## Einbau von Übermaßkolben, ROTAX 618 UL

Verwendung von Übermaßkolben in Kombination mit dem RAVE Auslaßschieber.

## Installation of oversize pistons, ROTAX 618 UL

Installation of Oversize Pistons in combination with RAVE\* valves.

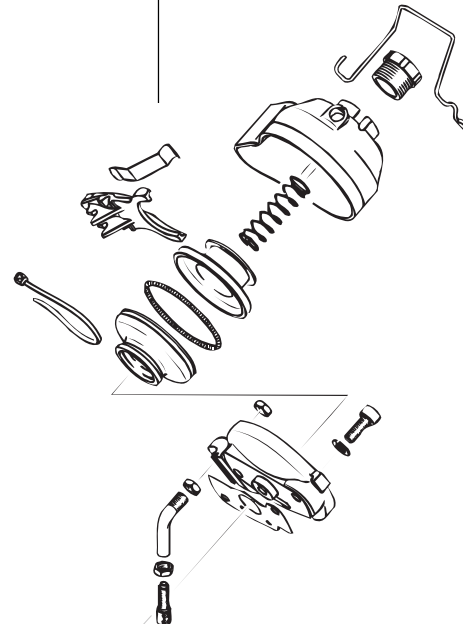
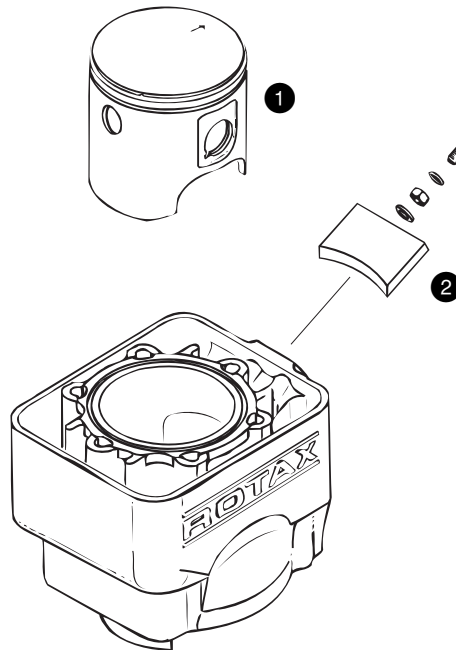
Beim Austausch von Kolben des 618 UL mit dem RAVE-System ist darauf zu achten, daß zwischen dem Kolben und dem Auslaßschieber genügend Abstand beibehalten wird.

Der Standardkolben (ROTAX Nr. 887 080) ① kann ohne Änderung des Auslaßschiebers (ROTAX Nr. 854 058) ② durch einen Kolben mit 1. Schliff (ROTAX Nr. 887 081) ersetzt werden.

Die Verwendung des Kolben mit 2. Schliff (ROTAX Nr. 887 082) in Kombination mit dem Auslaßschieber (ROTAX Nr. 854 058) ist nicht erlaubt, da keine angemessene Distanz zwischen Kolben und Auslaßschieber besteht.

When replacing pistons in the 618 UL engine with the RAVE valve system, care must be taken to insure that adequate clearance between the piston and the RAVE valve plate is maintained.

The standard size piston (ROTAX Nr. 887 080) ① can be replaced with a first oversize piston (ROTAX Nr. 887 081) without any changes to the stock RAVE valve plate (ROTAX Nr. 854 058) ②. Use of the second oversize piston (ROTAX Nr. 887 082) in combination with the stock RAVE valve plate (ROTAX Nr. 854 058) is not permissible. This combination will not give adequate clearance between the piston and the RAVE valve plate.

ROTAX liefert keinen Auslaßschieber für die Verwendung mit dem 2. Schliff Kolben. Daher darf der Kolben mit 2. Schliff nicht für den ROTAX 618 UL verwendet werden.

ROTAX is not supplying a RAVE valve plate for use with the second oversize pistons.

▲ **WARNING:** Therefore the second oversize piston must not be installed on the ROTAX 618 UL engine.
